Søby Havn, Havneudvidelse

Detaljeret projektbeskrivelse

Dato 2022-02-07
Udarb. JJ
KS JAK
Rico Boye

Projektnr. 19.009

Figur 1 – Illustration af projekt iht. tilladelserne sammenholdt med det reducerede projekt.

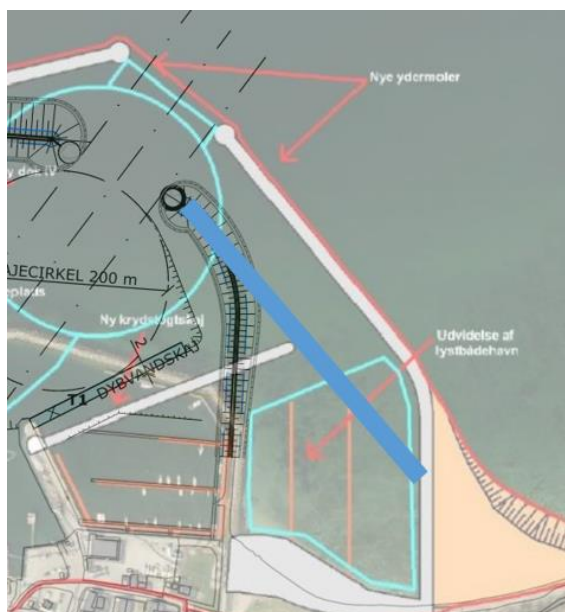
Det nu ansøgte projekt er mindre end det projekt, der er givet tilladelse til. Det ansøgte projekt ligger indenfor rammerne af den eksisterende tilladelse. Dette er illustreret ved Figur 1.

Af Figur 1 fremgår endvidere, at de væsentligste forskelle mellem de to projekter er:

- Lystbådehavnsafsnittet udvides ikke mod øst.
- Eksisterende strand mod øst udvides/ændres ikke.
- Molehovederne etableres tættere på land.
- Reduceret uddybning i havnebassin til vanddybde på 8,5 m. mod 9,0 á 10,0 m samt reduceret areal der uddybes.
- Udvidelse af eksisterende midterkaj udgår. Dette er i VVM benævnt "Ny lossekaj". Der sker således ingen ændringer – udvidelse, nedbringning af spuns e.l. - ved "ny lossekaj".
- Dybtvandskajen (Krydstogtsmolen) reduceres fra 240 m. til 155 m. Den vinkles en smule anderledes.

Figur 6 – Lokalplangrænser sammenholdt med det reducerede projekt.

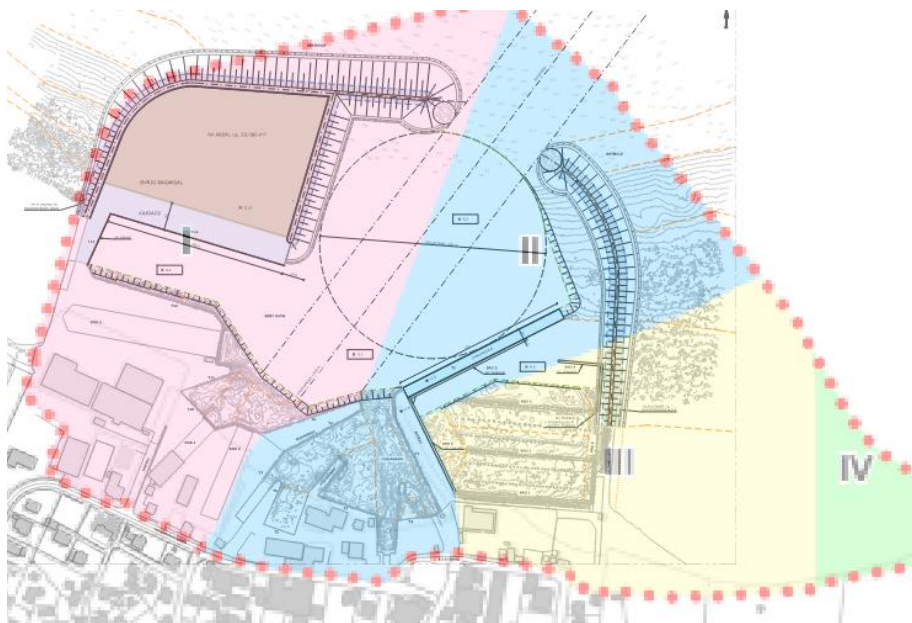
Af Figur 6 fremgår det reducerede projekt med lokalplanens delområder som et overlæg. Af figuren fremgår det, at delområde I ift. Erhvervsformål fortsat rummer samme anlæg og udbredelse.

Delområde II er i lokalplanen afgrænset af krydstogtsmolen / Dybtvandskajen.

I det reviderede projekt vinkles denne kaj anderledes. Krydstogtskajen flyttes ca. 15-20 meter længere ud i havnebassinet. Dette bevirker, at delområde II bliver mindre. Afstanden mellem delområde I og delområde III vil dermed mindskes med ca. 15-20 meter.

Størrelsen på svajecirklen reduceres fra en diameter på 225 meter til en diameter på 200 meter.

Dybtvandskajen er fortsat grænsen mellem delområde II og delområde III. Forskydning af krydstogtskajen skal primært findes i, at der ikke længere sker en udvidelsen af midtermolen (Benævnt "Ny lossekaj" i tilladelsen.) Der skal være en ret linje mellem midtermolen og krydstogtskajen. Dette muliggør, at ekstra store skibe kan – i helt særlige situationer – lægge til kaj over indsejlingen i færge/fiskerihavn.
